改善箇所説明図

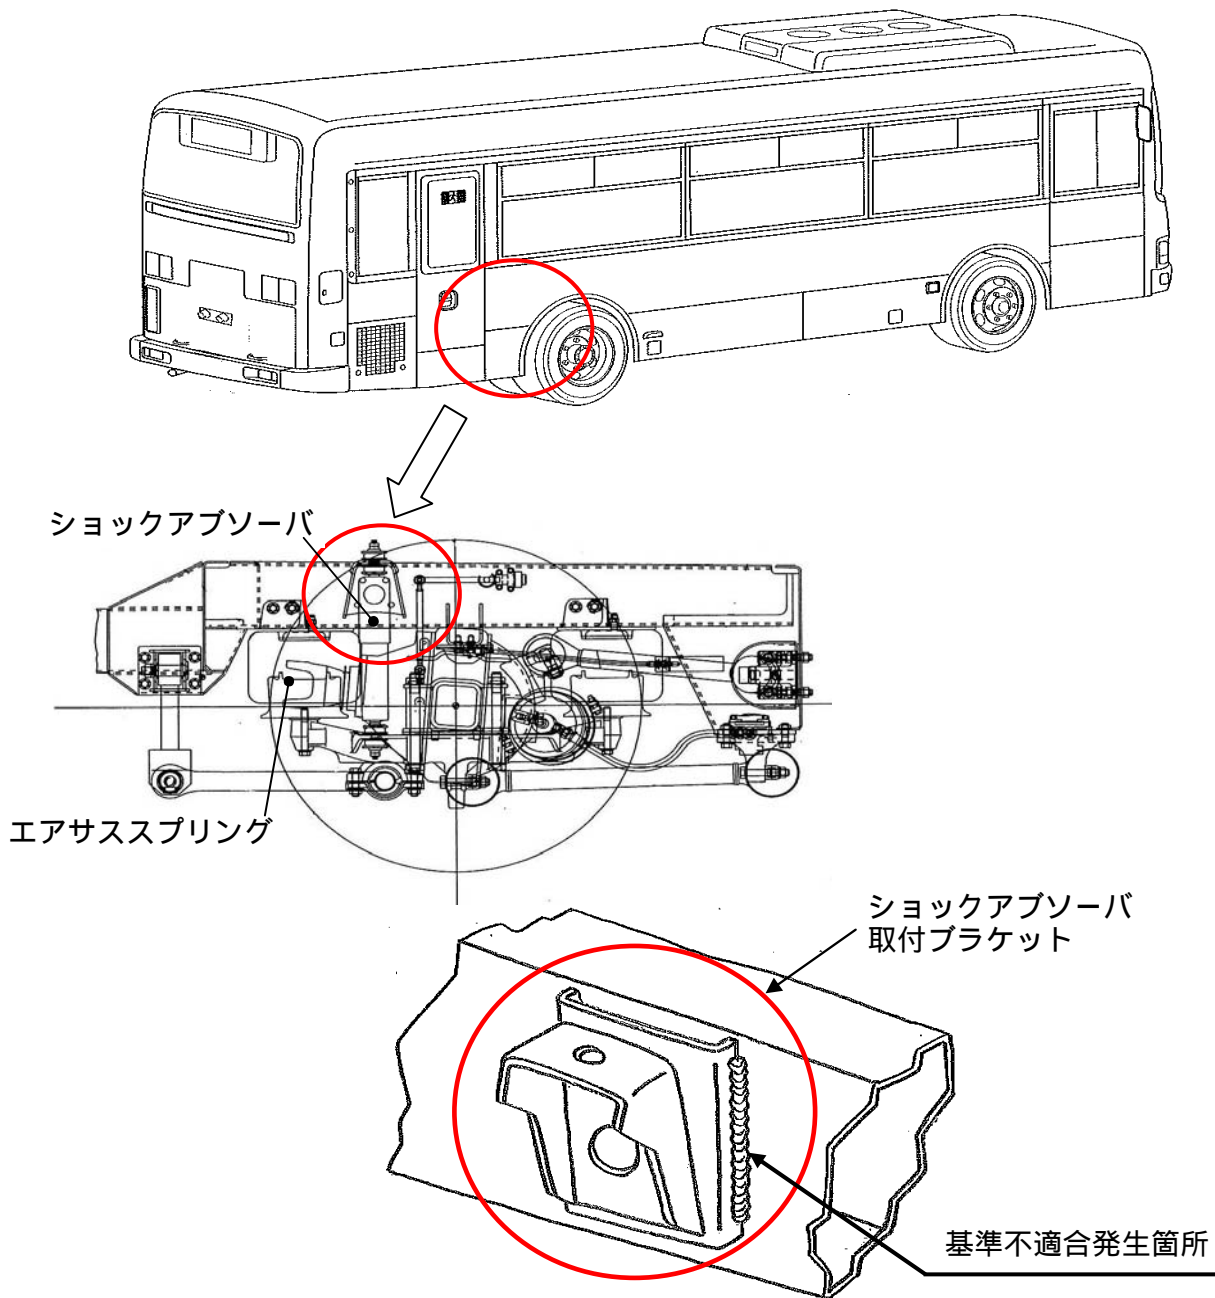
後輪のショックアブソーバ取付ブラケットの溶接が不適切なため、走行中の振動等により当該ブラケットの溶接が剥がれて走行安定性が悪化し、最悪の場合、エアスプリングにブラケットが接触して損傷し、エアが漏れて車体が傾くおそれがある。

全車両、当該ブラケットの溶接状態を点検し、不適切なものは溶接する。

識別：後輪のショックアブソーバブラケットに白色ペイントを塗布する。
